汎用インバータFREQR0L-F700PJシリーズ リレー出力端子用リレー変更のお知らせ

発行 日付	2010年12月	件 名	汎用インバータFREQR0L-F700PJシリーズ リレー出力端子用リレー変更のお知らせ	三菱電機株式会社名古屋製作所 〒461-8670 名古屋市東区矢田南5-1-14 Tel (052) 721-2111大代表
----------	----------	--------	---	--

例) FR-F720PJ-0.4K

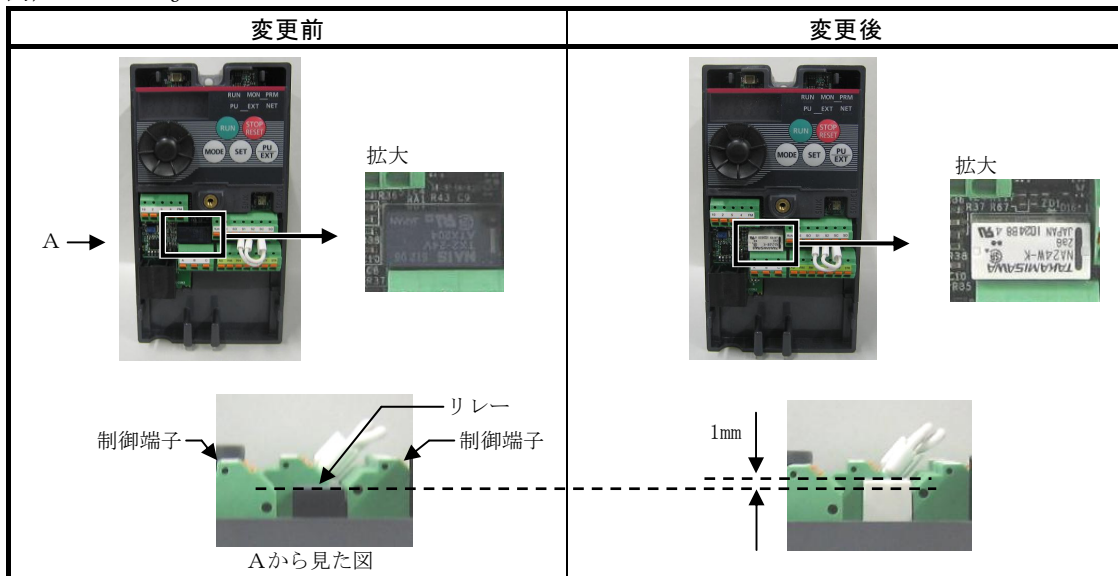
- ・リレーの色が紺色から白色に変わります。
- ・高さが現行品より1mm高くなります。

※ 機能、性能は現行品と同等です。
